REGIONE DEL VENETO

COMITATO TECNICO REGIONALE V.I.A.

Parere n. 73 del 08/05/2019

S.S. 51 "di Alemagna" – Piano straordinario per l'accessibilità a Cortina 2021 – Attraversamento dell'abitato di Tai di Cadore e Piano di utilizzo terre ex art. 9 del D.P.R. 120/2017.

SVINCOLO TAI EST

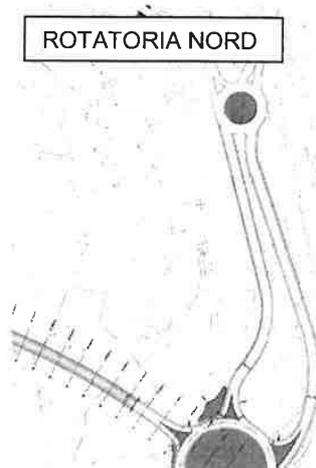
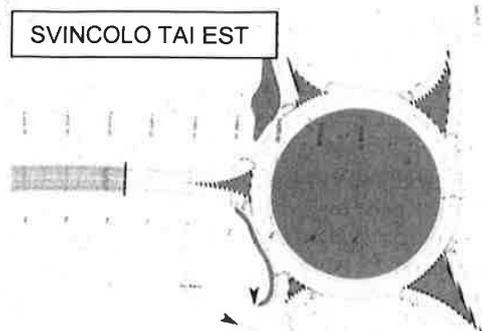
- 6) È necessario specificare se la viabilità di progetto dallo svincolo est verso nord (centro abitato di Tai di Cadore) è a senso unico o a doppio senso di marcia. Negli elaborati progettuali si fa riferimento ad un doppio senso di marcia: in caso contrario di dovranno modificare gli elaborati grafici e gli allegati.

- 9) È necessario specificare se la viabilità di progetto dallo svincolo est verso nord (centro abitato di Tai di Cadore) è a senso unico o a doppio senso di marcia. Negli elaborati progettuali si fa riferimento ad un doppio senso di marcia: in caso contrario di dovranno modificare gli elaborati grafici e gli allegati.
